Zlepšení kvality vod horního povodí řeky Moravy - II. fáze

změnový list č.		Datum předložení	19. 11. 2014
Ev.č.	ZL-005-S-H-SO 1.001	Datum schválení	28. 11. 2014
Objednatel	Vodohospodářská zařízení Šumperk, a.s., Jilová 6, 787 01 Šumperk		
Správce stavby	Sdružení API-VRV, vedoucí partner API spol. s r.o., Palackého 12, 150 56 Praha 5		
Zhotovitel	IMOS Brno, a.s., Olomoucká 174, 627 00 Brno

Iniciační dopis č. ID-005-S-H-SO 1.001 - Iniciační dopis - Stoka CA-I kolize s plynovodem

ZMĚNA POLOHY A TYPU
ŠACHTY Z BT1000 NA PP600

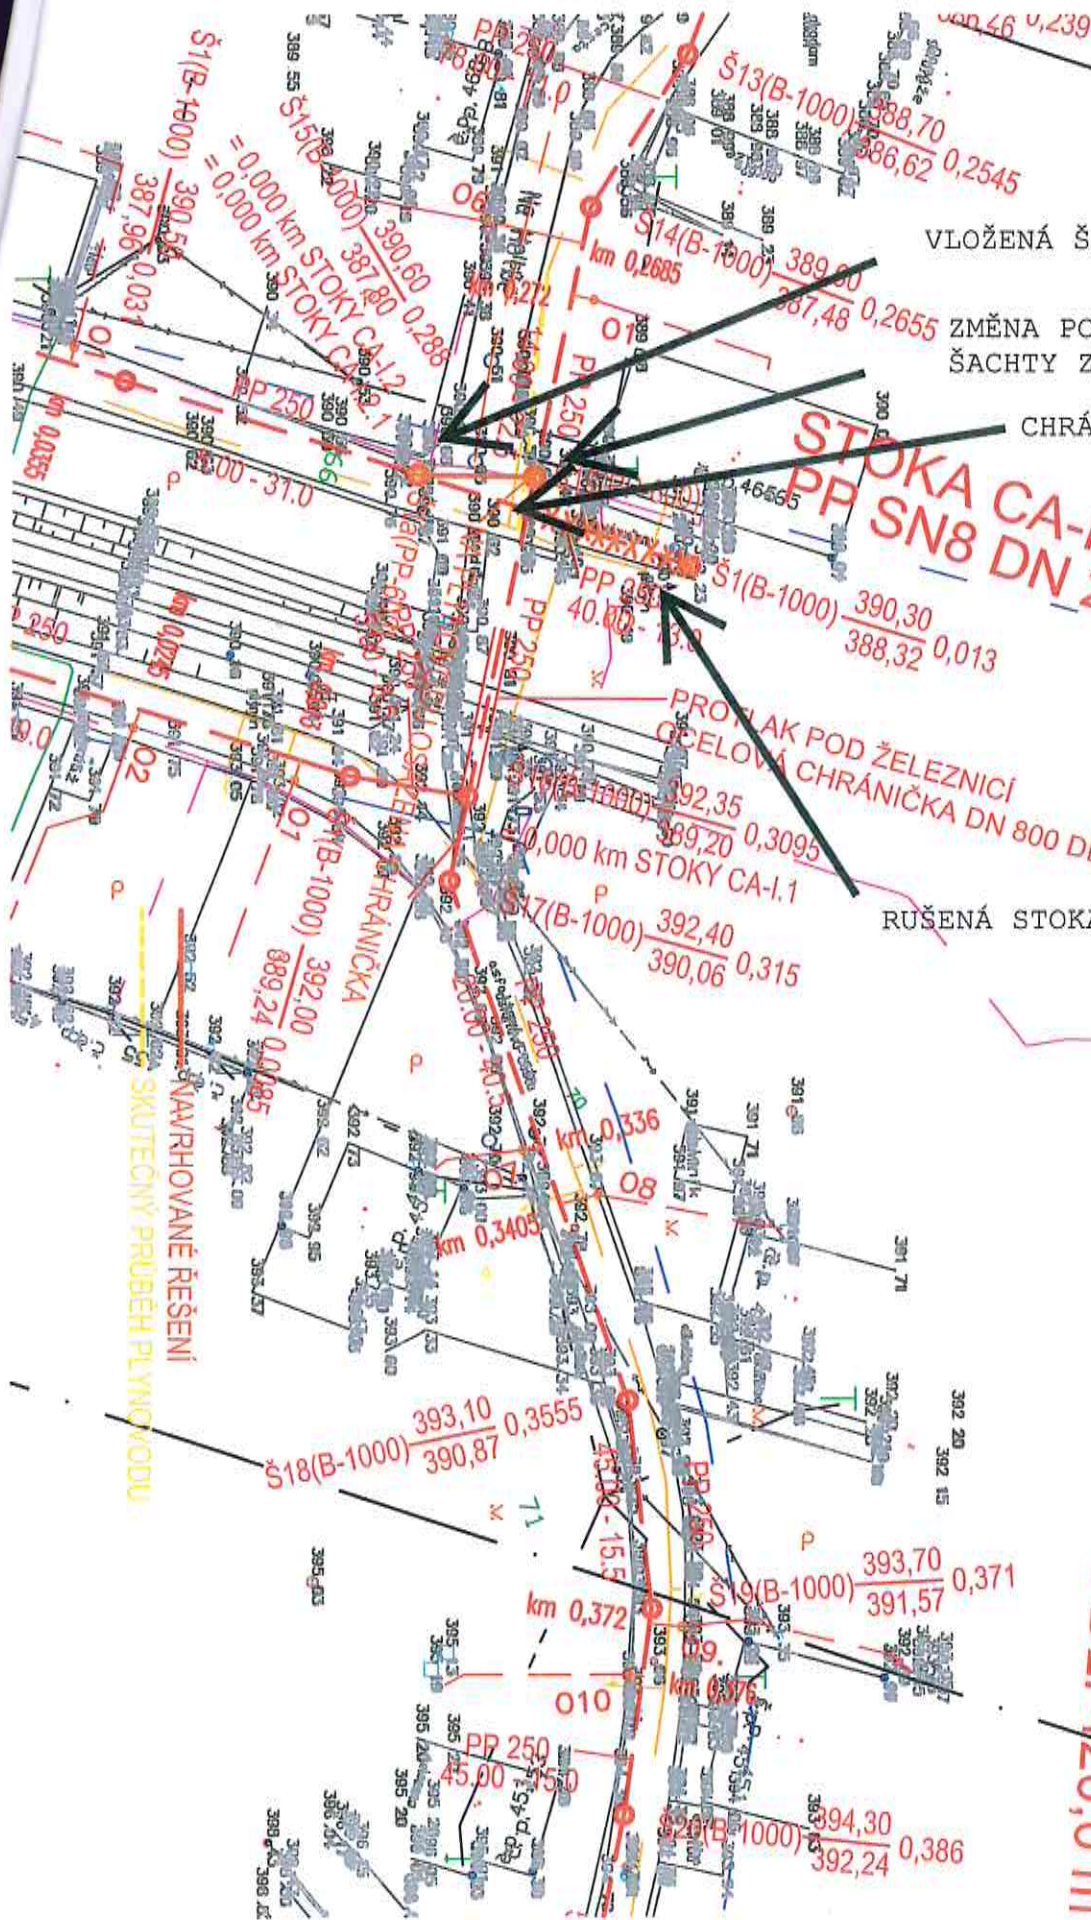
Aktuální stav: Při realizaci stoky CA-I v ulici Na Holbě, konkrétně v místě šachty Š15 byla zjištěna nepředpokládaná kolize s STL plynovodem d63 (viz fotodokumentace). Při dodržení požadavku 1 m mezi šachtou a plynem není možné šachtu do navrženého prostoru umístit. Současně po upřesnění odbočení pro napojení domu č.p. 465 ztrácí funkci stoka CA-1.2.1 PP DN 250 dl. 13 m.

Návrh řešení: Změna Š15 z betonové DN1000 na plastovou DN600 a její posun směrem k Š14. Dle požadavku RWE by byla na plynovodní potrubí umístěna chránička. Následně bude muset být upravena trasa stoky CA-1.2 Stoka CA-1.2.1 přemístěním odbočení pro dům č.p. 465 ztratila funkci. Realizace této stoky se jeví jako nadbytečná.

VLOŽENÁ ŠACHTA PP600

CHRÁNIČKA NA PLYNOVODU

RUŠENÁ STOKA CA-I.2.1

Šachtu Š15 posunout směrem k šachtě Š14 o 1,5 m na staničení 0,2865.

Místo navržené betonové šachty provést šachtu plastovou DN 600. Stávající plynovod v místě šachty bude opatřen chráničkou.

Stoka CA-1.2.1 přemístěním odbočení pro dům č.p. 465 ztratila funkci. Tuto stoku doporučujeme nerealizovat.

POLOHA Š15

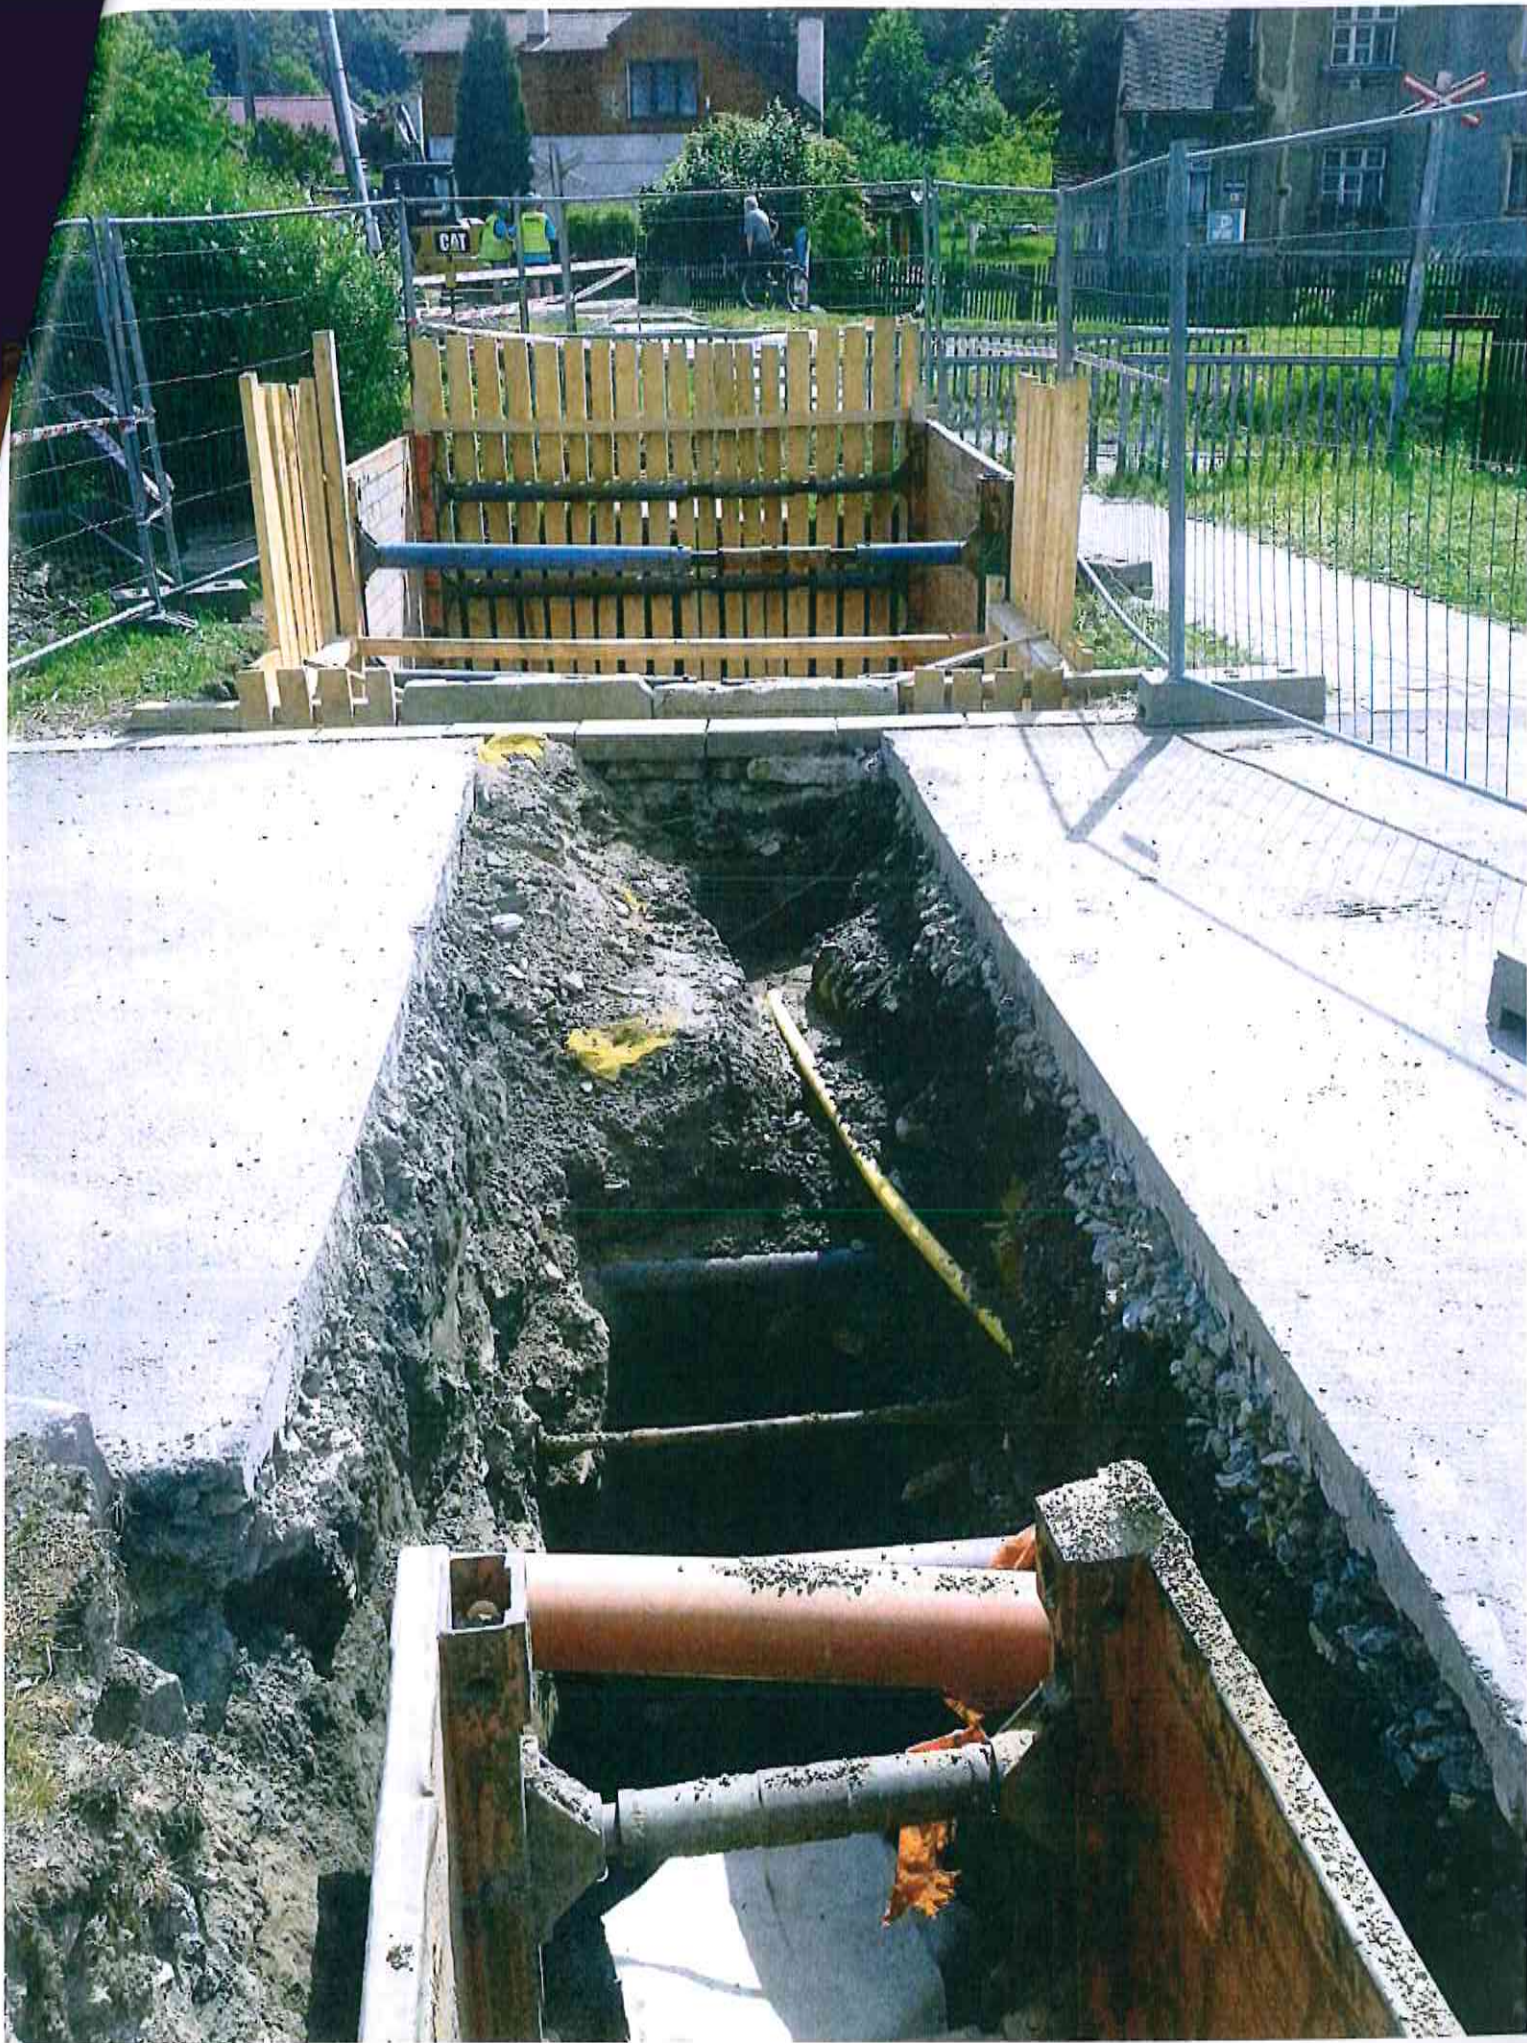
Situování plynu NTL v prostoru šachty Š15 po odkopání plynu je jiné, než bylo v podkladech a je jiné i oproti provedenému vytyčení.

Při dodržení požadavku 1 m mezi šachtou a plynem není možné šachtu do navrženého prostoru umístit.
